## 改善箇所説明図

騒音ラベル

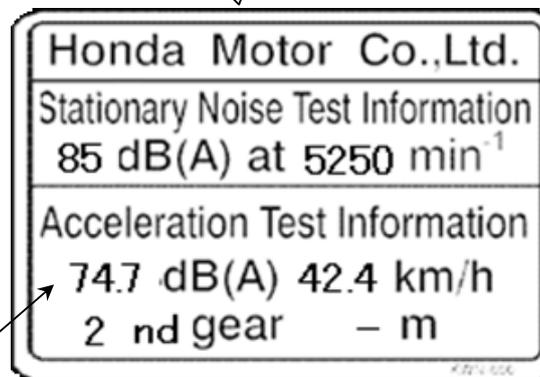
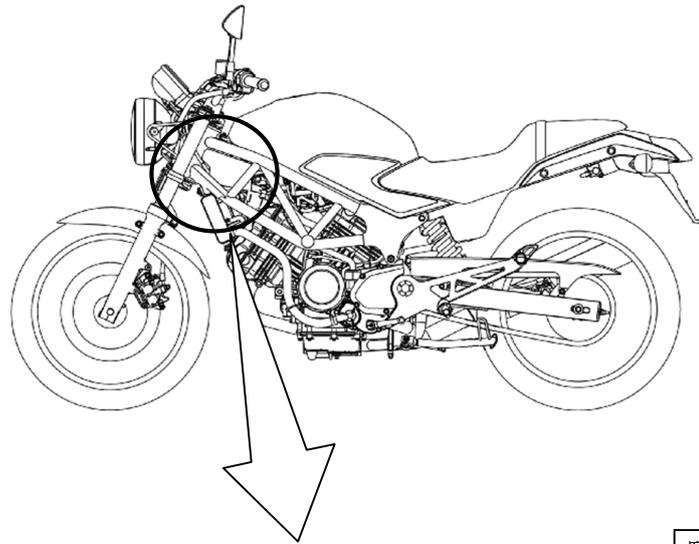
基準不適合発生箇所

騒音ラベルにおいて、騒音試験の申請不備、又は騒音試験成績書の記載内容の誤記のため、騒音ラベルに騒音試験条件、又は加速騒音値が正確に記載されていない。そのため、協定規則第41号の技術的な要件に適合しない。

### 改善の内容

全車両、騒音ラベルを良品に貼り替える。

識別：車台番号付近に青色又は黄色の識別ラベルを貼付する。
